CONSTRUCTION DU TECHNICENTRE SUD LOIRE

REPONSE A LA DEMANDE DE COMPLEMENTES DE LA
DDTM - DAE

1 PREAMBULE

Suite à la réception de la demande de compléments de la DDTM 44 du 21 juin 2024, les éléments de réponse sont détaillés dans le tableau ci-dessous et sont précisés le.s volet.s et chapitre.s concernés.

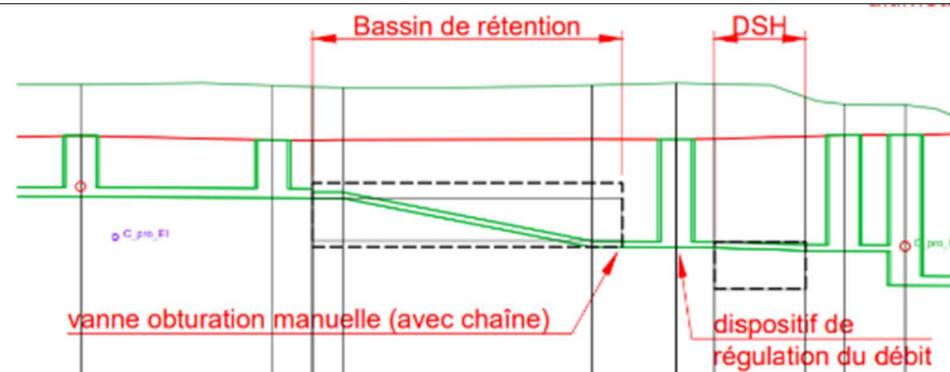
Remarque	Réponse	Volet / Chapitres concernés dans le DAE
<p>Gestion eaux pluviales – dimensionnement et rejets: Le dossier doit viser le respect des prescriptions du zonage pluvial de Nantes Métropole. Or, le recours à une gestion à la source à hauteur de 16 l/m² imperméabilisé telle qu'elle est demandée par ce zonage n'est pas suffisamment justifiée, en particulier pour les nouveaux bâtiments et les aménagements imperméabilisant des surfaces vierges.</p>	<p>Le projet a bien intégré le zonage pluvial ainsi que ses prescriptions concernant les débits de fuite et la gestion à la source. Pour la gestion à la source, celle-ci n'est pas envisageable du fait de l'altimétrie du projet vis-à-vis de la nappe phréatique et de la présence de sols pollués. Les chapitres suivants apportent des justifications complémentaires.</p> <p>2.1 Rappel des principales prescriptions</p> <p>Le respect des prescriptions de la réglementation locale, à savoir le zonage pluvial de Nantes Métropole a été détaillé lors de la remise du livrable <i>notice assainissement du permis de construire</i>.</p> <p>Pour rappel, la zone du projet se situe en secteur « non prioritaire ». D'après les dispositions du zonage d'eaux pluviales, la période de retour de pluie à prendre en compte est de 10 ans.</p> <ul style="list-style-type: none"> ■ Extrait plan zonage eaux pluviales Nantes Métropole au droit du projet  <p>Le débit de fuite à respecter est d'après le règlement du zonage d'eaux pluviales de :</p> <ul style="list-style-type: none"> ■ 3 L/s/ha, pour une pluie de temps de retour 10 ans, ■ Dont 16 L/m² imperméabilisé à infiltrer/déconnecter. 	<p>Volet C1 / 8.2.4 Mesure R15 - R22q - Gestion des eaux pluviales en phase exploitation – quantitatif</p>

L'extrait du profil en travers ci-dessous indique que le fil d'eau de l'ouvrage du bassin Site historique est à +5,0 m NGF. La G2PRO indique un NPHE à retenir de +5,90m NGF. La base des ouvrages **sera touchée par la nappe phréatique**.

Cotes Terrain Projet	8.33	8.33	8.20		7.20	7.07	7.03	7.02	7.02	7.06	7.06	7.07	
Numéros des regards	P-9	P-10	P-11		P-960P-41		P-42	P-964	P-966	P-47		P-4	
Recouvrement	0.90	0.90	0.30		2.89	2.36	2.36	2.37	2.38	2.08	2.53	2.56	
Cotes fil d'eau	6.97	6.98	7.90		5.00	4.90	5.30	5.26	5.22	5.12	5.13	5.10	
Profondeurs fil d'eau	1.37	1.36	1.30		3.20	2.09	2.67	2.57	2.68	2.70	2.83	2.87	
Distances partielles	1.856	4.809		32.896	0.000	1.138	7.060		5.777	0.000	3.000	1.900	5.508
Distances cumulées	65.211	67.067	91.876		124.742	125.882	126.370	133.430	139.207	139.207	142.207	145.207	150.665
Pentes (%)	0.50 %	0.50 %		-0.91 %	-20.00 %	-1.11 %	-0.50 %		-0.50 %	-2.50 %	-2.50 %	-0.50 %	-0.50 %
Dimensions et Matériaux													CR16-0315

Volet C1 / Mesure R19 - R22z - Mise en place d'une toiture végétalisée

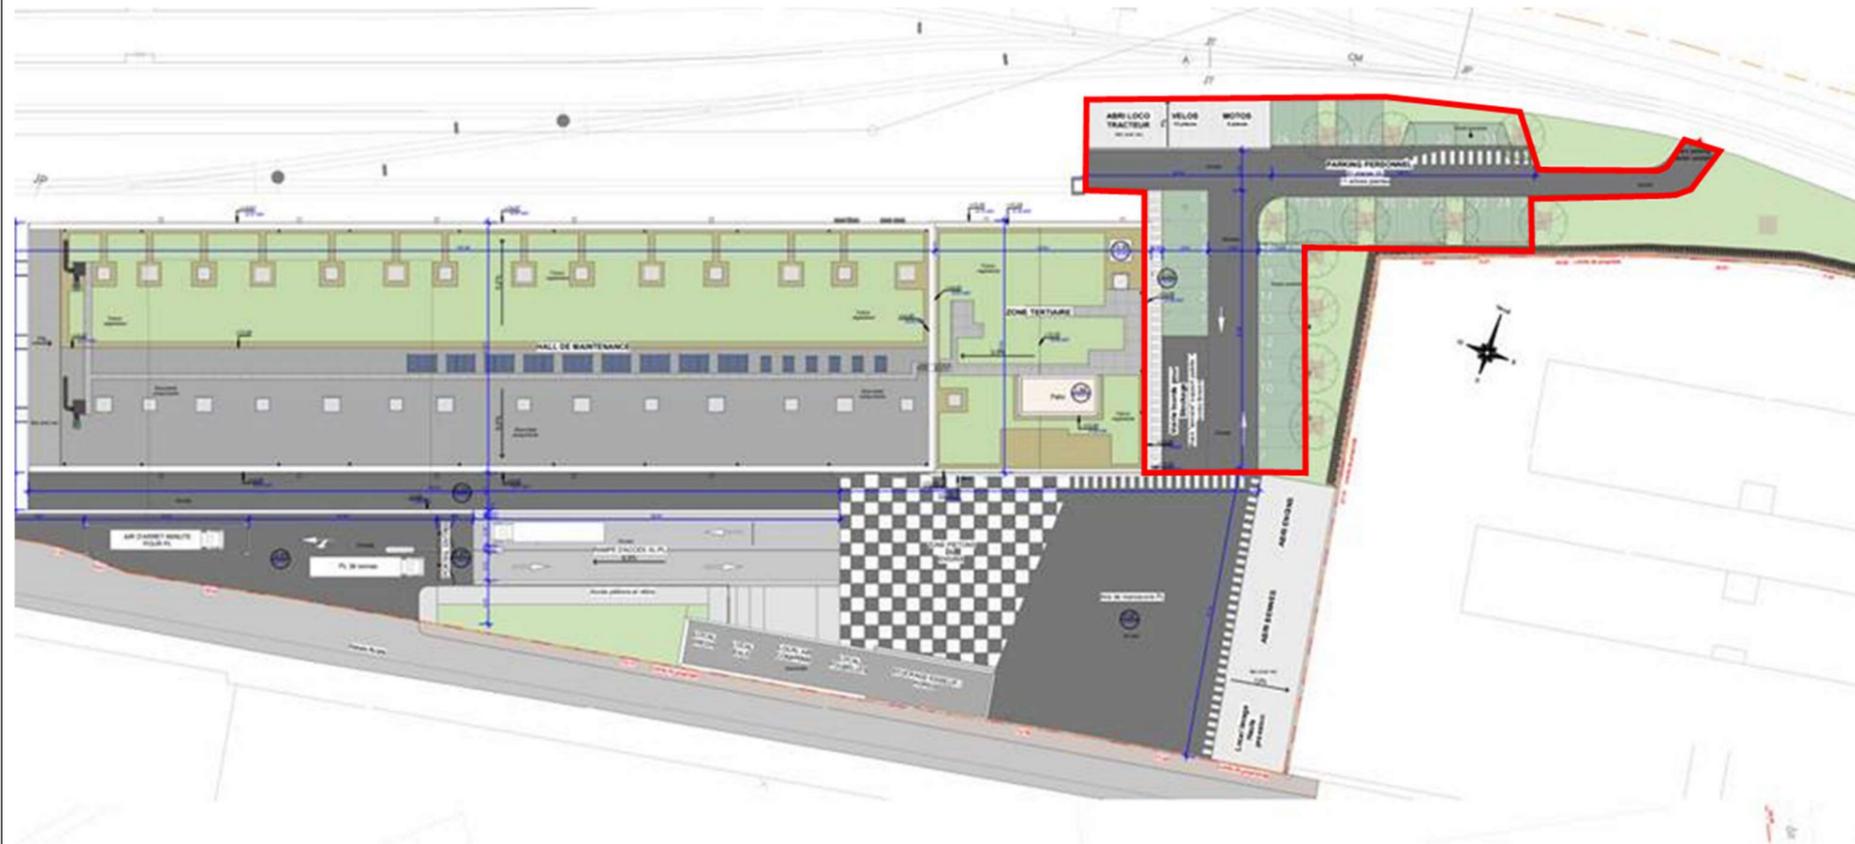
Gestion eaux pluviales – dimensionnement et rejets: La surface de toitures végétalisées sur le hall de maintenance, ainsi que sa capacité de rétention, doivent être précisées.

Il est prévu une **surface de toiture végétalisée de 1 422 m²**. En plus des emprises pour la ventilation, les puits de luminaire et les cheminements, une partie de la toiture sera allouée à la pose de panneaux photovoltaïques. Une dernière partie de toiture est enfin laissée libre de tout aménagement afin d'offrir la possibilité à la SNCF d'étendre, à terme, la surface de panneau photovoltaïque ou de production d'eau chaude.

La toiture végétalisée retenue est une **toiture extensive avec une pente de 5% composée :**

- D'un **substrat de 10 cm d'épaisseur minimum**
- D'une **couche drainante** favorisant l'écoulement des eaux excédentaires vers les dispositifs d'évacuation des eaux pluviales (granulats minéraux légers) **de 5 cm minimum.**

D'après les données usuelles des fournitures, il est possible de considérer une capacité de rétention en eau de 35%. Ainsi, les **toitures végétalisées du site TCSL permettent une rétention 50 m³**.

Ce volume permet de déconnecter totalement **des pluies de période de retour jusqu'à 1an**, et de réduire le volume arrivant dans le bassin enterré pour des pluies plus fortes. Cette disposition est par ailleurs conforme à ce qui est attendu dans le PLU de Nantes.

- Solution gravitaire de gestion des eaux pluviales (non-fonctionnel)

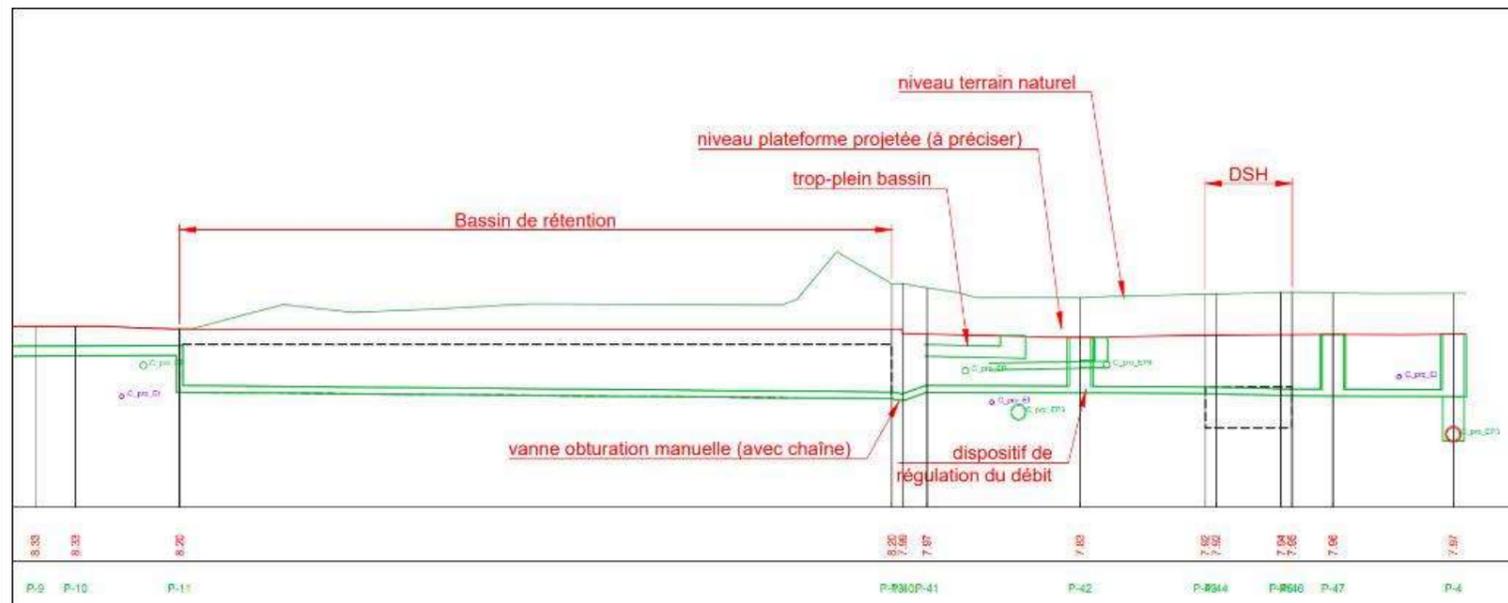
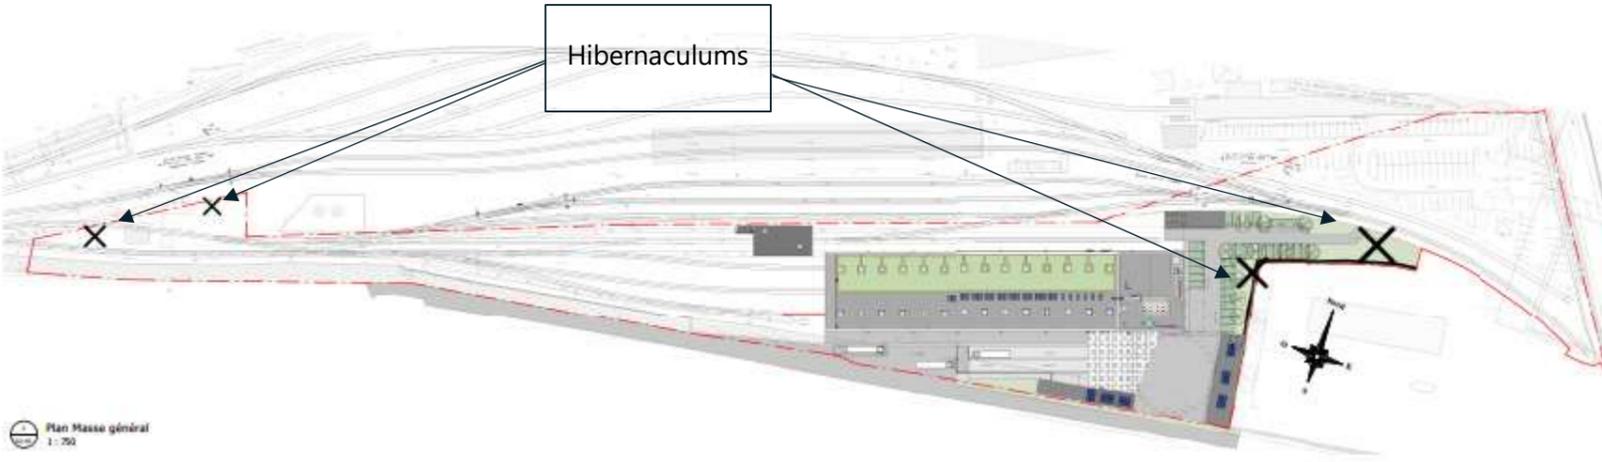
Gestion eaux pluviales – types d'ouvrage: Le relèvement des eaux pluviales doit être évité en priorité. Le dossier doit donc justifier le recours au poste de relèvement des eaux pluviales de la partie Ouest et du site historique vers le BR AH, en présentant notamment les alternatives étudiées.

Une solution de rejet gravitaire des eaux pluviales du site vers le réseau public (chemin du bas) a été étudiée initialement mais n'est pas envisageable car cela impliquerait :

- une pente uniforme de $\frac{2}{1000}$; **les règles de l'art étant au minimum $\frac{3}{1000}$**
- une alimentation du bassin par le bas qui induirait une mise en charge des réseaux en amont sur l'ensemble du site ; **les règles de l'art prévoient d'avoir un marnage libre, sans mise en charge des canalisations d'alimentation.**

Avec un tel profil en long, il en résulterait une pente de 0 % dans les ouvrages, voire des points bas en considérant les tolérances d'exécution. Cette configuration entraîne des conséquences sur les réseaux, elles sont listées ci-dessous :

- Un **encrassement régulier et rapide** des réseaux et du bassin, pouvant dégrader la performance des installations
- Une **remontée des EP du réseau public dans les réseaux du site SNCF** (mise en charge par l'aval).

Ci-après, est proposée une comparaison entre la solution gravitaire avec contrainte aval (non-fonctionnel) et la solution retenue avec conduite de refoulement au niveau du bassin du site historique :

Enfin, nous rappelons également qu'**actuellement les eaux du site historique se vidangent via une vis d'Archimède (relevage) et non gravitairement.**
